Erreur de conception :

Il faut ici signaler une erreur de conception qui n'altère pas la majorité des conclusions du professeur Steeven Errede.

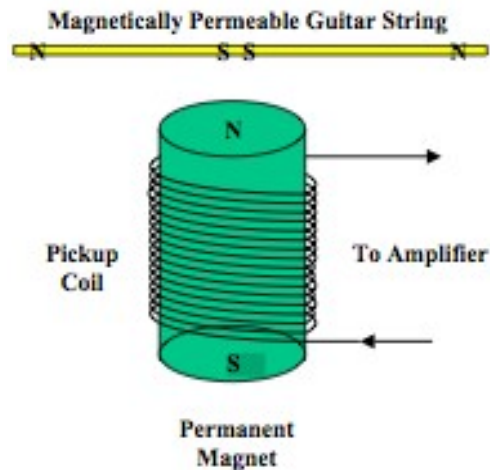
Il s'agit de la malheureuse phrase et du schéma qui l'accompagne :

"amazingly, two magnetic poles are induced in the string directly over the pickup (here south poles) –the majority of magnetic flux is confined to the interior the magnetically permeable string"

Une telle configuration du champ magnétique est malheureusement impossible :

- du point de vue théorique, en rendant non nulle la divergence du champ magnétique à l'intérieur de la corde
- du point de vue pratique, en rendant le micro sensible à un simple aimant permanent placé à une extrémité de la corde, ce qui n'est pas le cas, comme chacun peut s'en rendre compte expérimentalement.

Cette malencontreuse erreur, si elle ne condamne pas le reste du papier, empêche de tenir compte de la largeur de fenêtre de captation du micro (sensitivity width) et donne un usage restreint à l'interprétation de l'auteur.

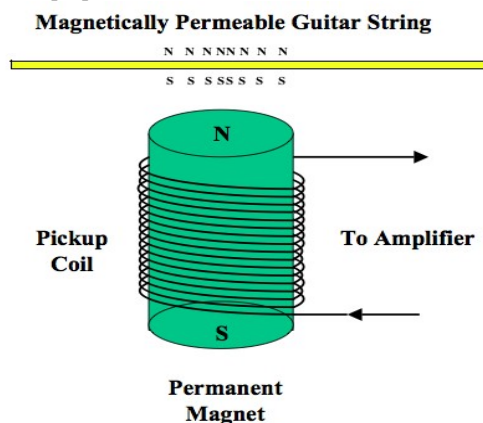
En réalité, le champ induit dans la corde lui est perpendiculaire, et aurait dû donner lieu à un schéma du type suivant :

Une portion de la corde (la largeur de fenêtre) se comporte en réalité comme un empilement de dipôles magnétiques de valeurs distinctes, continument répartis perpendiculairement à la corde, ce qui assure la conservativité fondamentale du champ magnétique.
